**PROJET PORTANT SUR
L'INSTALLATION D'UNE
CENTRALE PHOTOVOLTAÏQUE
AU SOL**

**SUR LE SITE DE L'ANCIENNE BASE AERIENNE MILITAIRE
BA 110**

ENQUÊTE PUBLIQUE UNIQUE

RAPPORT - CONCLUSIONS - AVIS

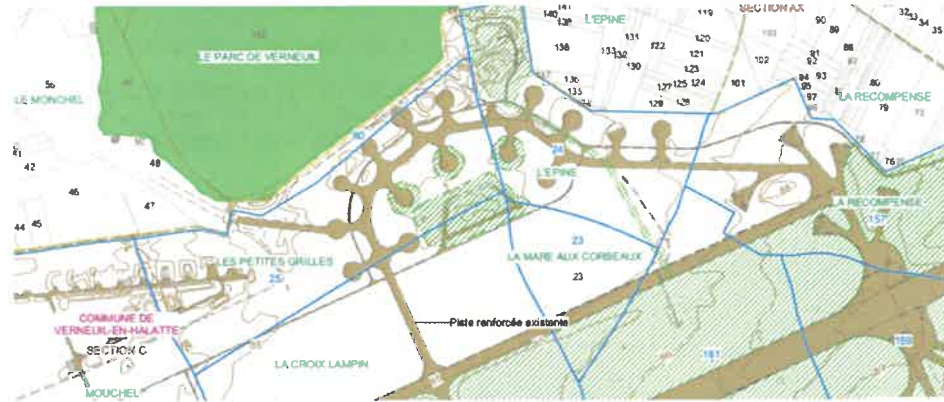
Commentaire du CE – Recommandation :

Si la réalisation de bassins de rétention et de noues est judicieuse, à l'instar de la déconstruction de bâtiments qui a été autorisée, ne suffit-il pas de demander une autorisation à l'Armée pour obtenir l'autorisation d'affouillement. De plus, en quoi une autorisation « loi su l'eau » serait-elle un obstacle ?
